Impianto di riciclo materiali plastici e produzione film e sacchetti

**Riscontro alla richiesta di integrazioni trasmessa con nota prot.
0006312 del 20/03/2023**

Titolo progetto <i>Project title</i>	Impianto di riciclo materiali plastici e produzione film e sacchetti
Titolo documento <i>Document title</i>	Riscontro alla richiesta di integrazioni trasmessa con nota prot. 0006312 del 20/03/2023
Livello del documento <i>Document Level of Detail</i>	Autorizzazione (AU)
Codice documento A2A <i>A2A Document code</i>	CAVA04-V01-F00-GN-00-000-A-E-019-R00
Derivato da <i>Drawn by</i>

Fig. 1 - Sezione idrogeologica dell'area di interesse ricostruita utilizzando le stratigrafie dei sondaggi perforati nell'area delle discariche ("Discarica A2A") e di pozzi esterni. Con la freccia rossa viene indicata l'area d'interesse e nei riquadri azzurri i pozzi di riferimento (19PP e 12 PP)

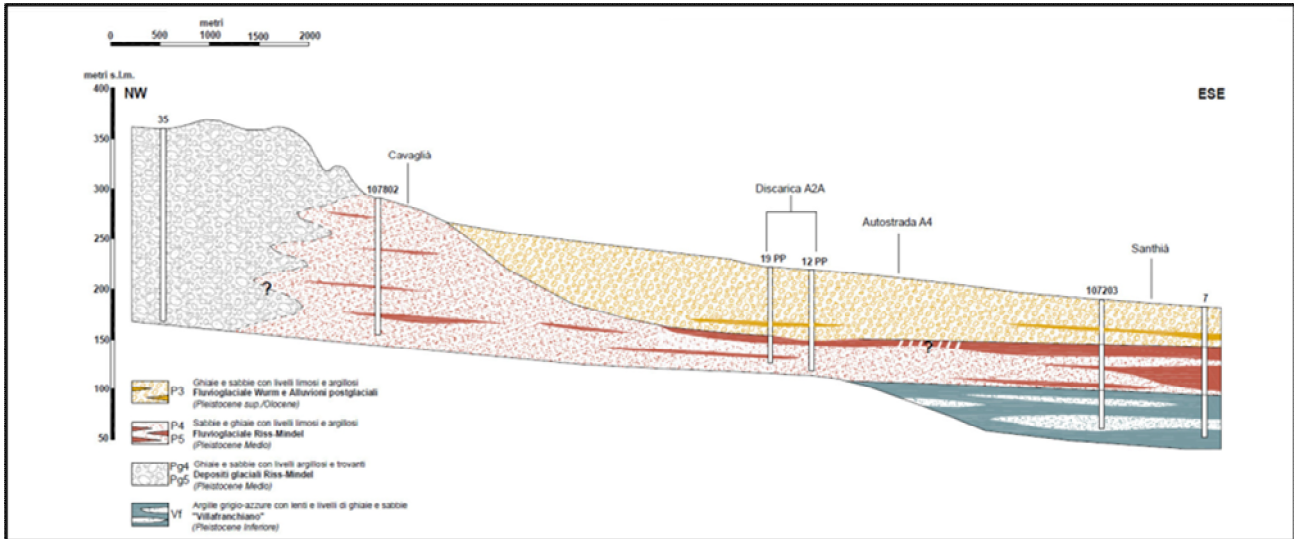
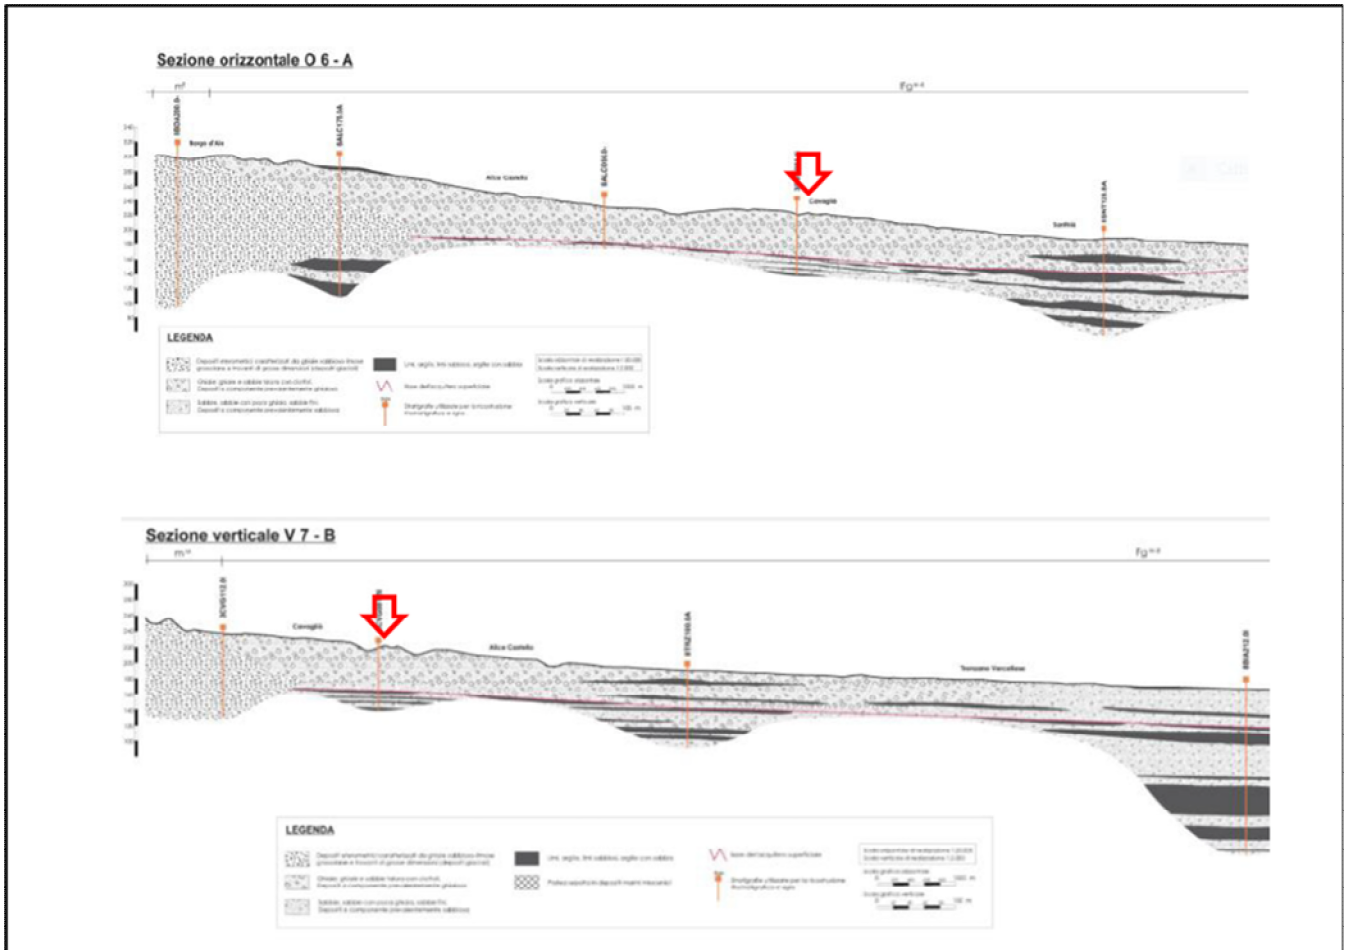
- L'O.T.+C.T. ritiene che le considerazioni operate dalla "A2A Ambiente" S.p.A. al § 6.3 della "Relazione Geologica – Idrogeologica", circa l'applicabilità, nella zona interessata dal progetto, di criteri idonei a permettere di ridurre l'ampiezza dell'area di ricarica in base alla metodologia utilizzata dalla Regione Piemonte (cfr. Allegato 1 alla D.D. 21.07.2016 n. 268), non consentano comunque di derogare alle disposizioni del Piano di Tutela delle Acque.

A tal proposito, tutti i sondaggi eseguiti nell'area delle discariche adiacenti al sito di indagine, confermano la presenza di un livello fine a separare l'acquifero profondo da quello superficiale. I due acquiferi risultano essere separati da un livello di materiali limosi ed argillosi avente uno spessore minimo, nel sito in oggetto, di 2 metri e mezzo (Fig. 1 - riferimento Figura 6.2 "Relazione Geologica – Idrogeologica") e che risulta avere una buona continuità anche all'esterno, come testimoniato dallo studio di Provincia di Vercelli ed ATO n. 2 del 2009 (Fig. 2 - riferimento Figura 6.1 "Relazione Geologica – Idrogeologica").

Il criterio della differenza di carico nullo o negativo è stato verificato tramite i livelli di falda misurati nei piezometri delle discariche che interessano sia l'acquifero superficiale che quello più profondo. La differenza tra livelli superficiali e profondi risulta essere, in tutto il periodo esaminato, inferiore a 50 centimetri.

Figura 4.5a Rosa dei venti prodotta a partire dagli output di CALMET presso l'impianto Sacchetti, anno 2019

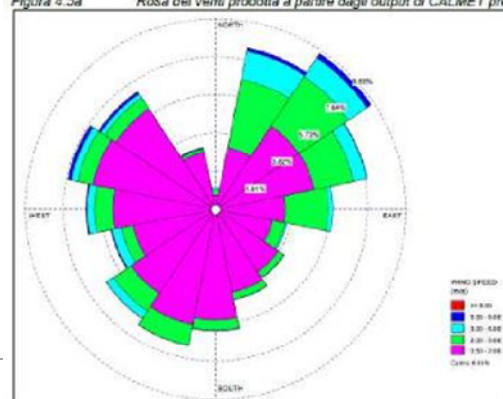
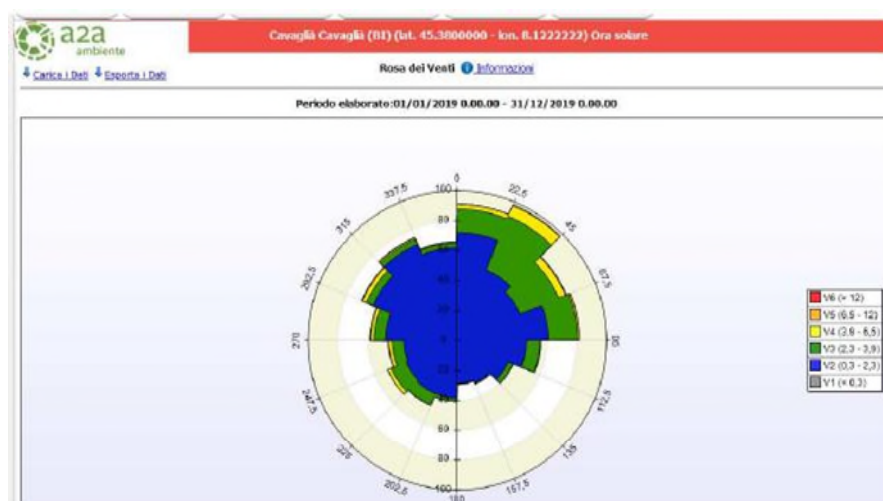
L'O.T.+C.T. osserva inoltre che è stata fornita la rosa dei venti ottenuta da tale ricostruzione dei campi di vento tridimensionale, estraendo i dati in corrispondenza dell'impianto, come riportato in figura "4.5° - Rosa dei venti prodotta a partire dagli output di Calmet presso l'impianto Sacchetti, anno 2019" in elaborato rif.to "R001-1668978APN-V01_2022":

Entrambe le rose hanno una distribuzione delle provenienze dei venti su 16 settori (ognuno di 22.5°). Tuttavia, nel sito web, il primo settore copre i gradi da 0 a 22.5 e si osserva una percentuale significativa di venti provenienti da Nord. Nelle rose riportate nello studio e in quella ricostruita da Calmet invece il settore Nord va da 348.75° a 11.5° e una percentuale pressoché nulla di venti ricade in tale settore.

Sono state effettuate delle verifiche sui dati anemologici relativi alla stazione "Cavaglià" di proprietà A2A Ambiente S.p.A. ed è stato riscontrato un errore sistematico dovuto al software implementato per le elaborazioni dei dati sub-orari. Nel documento CAVA04V01F02GN00000AE001_FILM-SIA All01_Studio impatti qualità dell'aria è stata pertanto aggiornata la caratterizzazione meteo (rif. §2) considerando i dati corretti ed è stato ricostruito ex novo il campo di vento 3D del dominio di calcolo con CALMET inserendo in input, tra gli altri, i dati anemologici aggiornati e corretti rilevati dalla suddetta stazione. Nella Figura 4.5a riportata nell'Allegato 1 (cui si rimanda per dettagli) è rappresentata la rosa dei venti prodotta a partire dagli output di CALMET presso l'impianto riciclo plastiche per l'anno meteorologico considerato (il 2019): dall'analisi della figura si rileva che i venti provengono principalmente dai quadranti settentrionali con una prevalenza di venti da Nord-Nord

Est e Nord Est. Inoltre i venti con velocità inferiori a 0,5 m/s (calme di vento) costituiscono il 5,63% delle occorrenze totali nell'anno 2019. Tali dati sono coerenti con quelli riportati dalla Provincia di Biella nella richiesta di integrazioni.

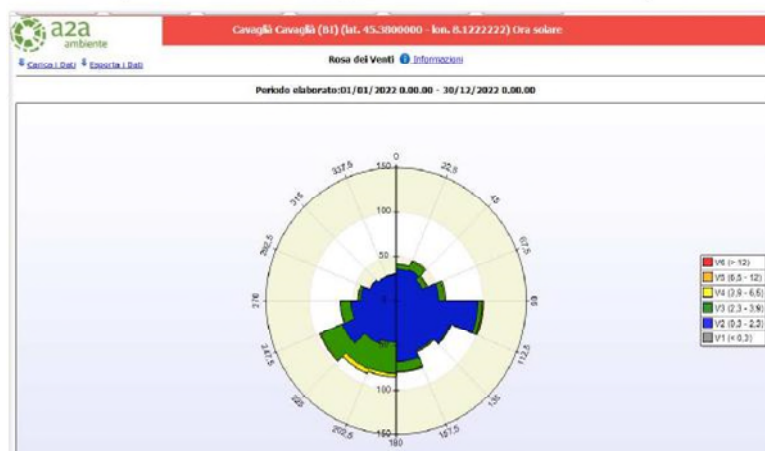
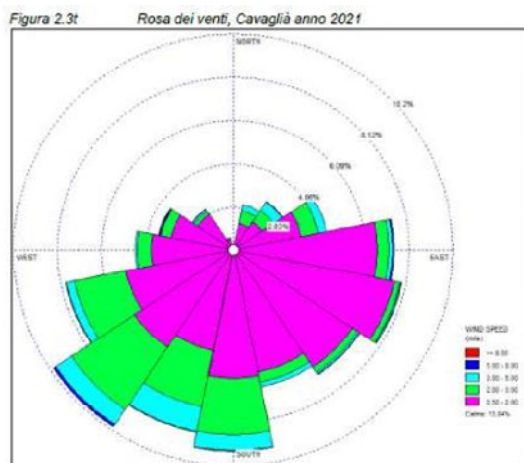
K) *L'O.T.+C.T. osserva inoltre che, dai dati raccolti dalla stazione meteorologica "Cavaglià" della "A2A Ambiente" S.p.A., per gli anni 2021 (riportata nello studio) e 2022 (scaricata dal sito), sotto riportate, emerge negli ultimi anni una diminuzione significativa dei venti provenienti dal 1° e dal 4° quadrante ed un aumento evidente delle calme di vento (negli anni 2018-2019 erano circa il 5%, nel 2021 sono state di circa il 14%). L'O.T.+C.T. richiede pertanto che il proponente, in sede di chiarimenti, verifichi se tale situazione sia stata determinata da un'anomalia strumentale delle misure anemologiche della stazione a partire dal 2021. Qualora invece il regime anemologico e le calme di vento reali del sito fossero quelle indicate dalle rilevazioni più recenti non risulterebbe rappresentativa la ricostruzione effettuata sull'anno 2019, che andrebbe pertanto rivista;*

A2A Ambiente S.p.A. ha effettuato apposite verifiche sul corretto funzionamento dell'anemometro installato nella stazione "Cavaglià" ed ha riscontrato un'anomalia strumentale. Per tale motivo nel mese di febbraio 2023 il sensore è stato sostituito con uno nuovo correttamente funzionante.
